Concertation nationale sur l'énergie et le climat

CAHIER D'ACTEUR

N° 224

Le point de vue de Joël Guerry sur les documents de planification énergie climat soumis à la concertation

Emission de gaz à effet de serre pour 3 paires de réacteurs EPR2 sur 60 ans de fonctionnement

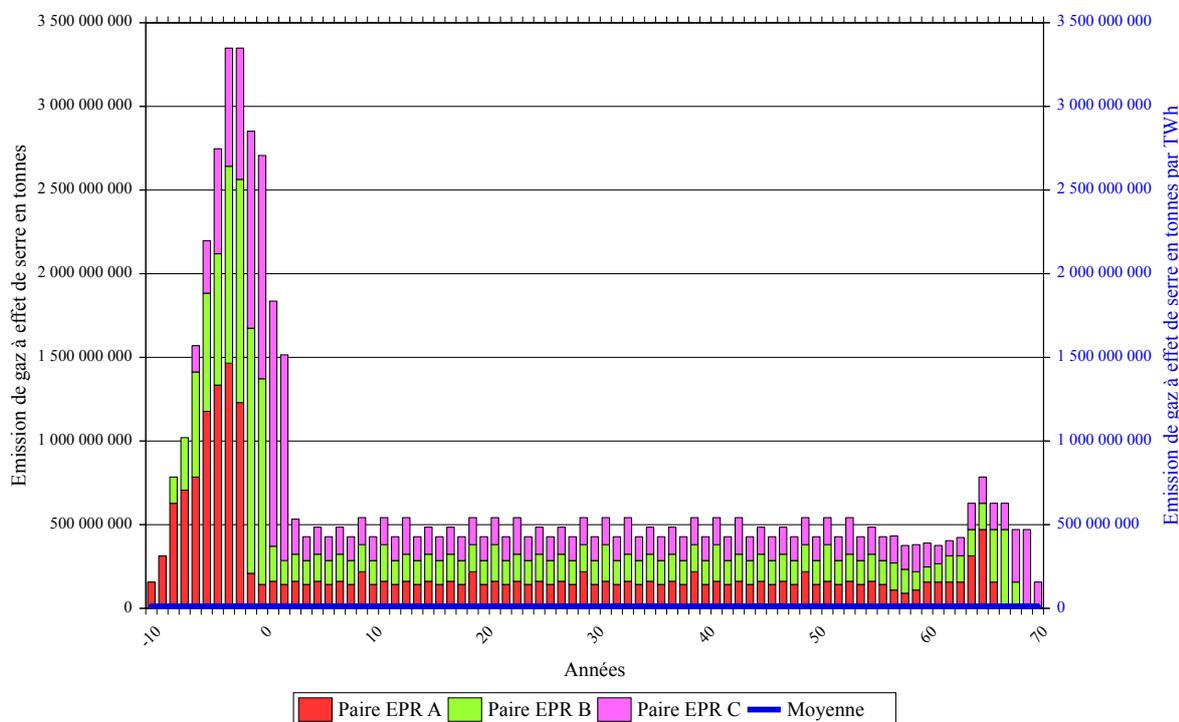
Sur la base d'une émission moyenne de 12 g CO₂eq / kWh et de divers études d'analyse de cycle de vie, j'ai établi une approche des émissions réelles liées au programme de 3 paires de nouveaux réacteurs EPR2. Le résultat est présenté dans le graphique ci-après.

Sur les 10 premières années de la construction de ces trois paires de réacteurs EPR2, l'ordre de grandeur des émissions de CO₂ serait de 21 milliards de tonnes, ce qui va être très impactant pour le climat et va à l'encontre des préconisations du GIEC. Si 8 autres réacteurs EPR2 sont construits dans la foulée, les émissions de CO₂ des chantiers de constructions ne seront pas compensées avant une trentaine d'années.

Il est donc clair, que la phase de construction plutôt que de contribuer à réduire les émissions de gaz à effet de serre va d'abord être source de nombreuses émissions de gaz à effet de serre pendant les prochaines années qui sont celles pour lesquelles le GIEC préconise une réduction immédiate et radicale.
